旁站记录表

工程名称: 东方日升仙桃杨林尾镇150兆瓦(一期50兆瓦) 农光互补光伏发电项目 编号: GFFD-03

旁站监理的部位或工序: 10#、19#、21#、22#

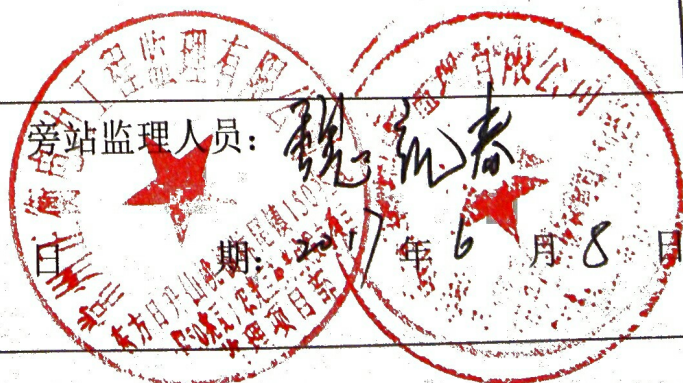
- 1、是否存在问题: ☒是, ☐否, 问题是: 有塔指口不符合规范要求
- 2、监理行为: ☒口头要求立即整改, ☐书面要求立即整改, ☐其他
- 3、整改情况: ☒已立即整改, ☐未整改。
- 4、其他:
